Fra: Bratberg Ronald[Ronald.Bratberg@osen.kommune.no] Dato: 08.02.2019 11:26:43 Til: Postmottak Osen kommune Tittel: VS: Varmesentral Strand skole
sak 2017/459

Emne: Varmesentral Strand skole

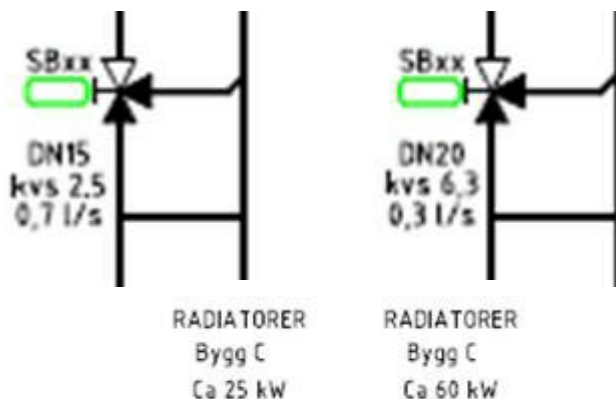
For at anlegget skulle gå lengst mulig med energi fra fliskjele var shuntventiler til radiatorкурser tvangsåpnet, se bilde.

Ingen av tiltakene skulle ha påvirket trykkfallet i varmeanlegget. Se vedlagt skisse før og etter tiltak. Det er heller ikke foretatt ombygginger som skulle ha endret hydrodynamikken i anlegget.

Endringene som er beskrevet, og sannsynligvis utført, i varmesentral er:

Samt at det er monter motorer på ventiler som manglet disse, se bilde over.

Montert elektroskjele i parallell med de andre kjelene for å ta effektbehovet ved lavt behov.

Montert vannrenseanlegg, vakuumutskiller.
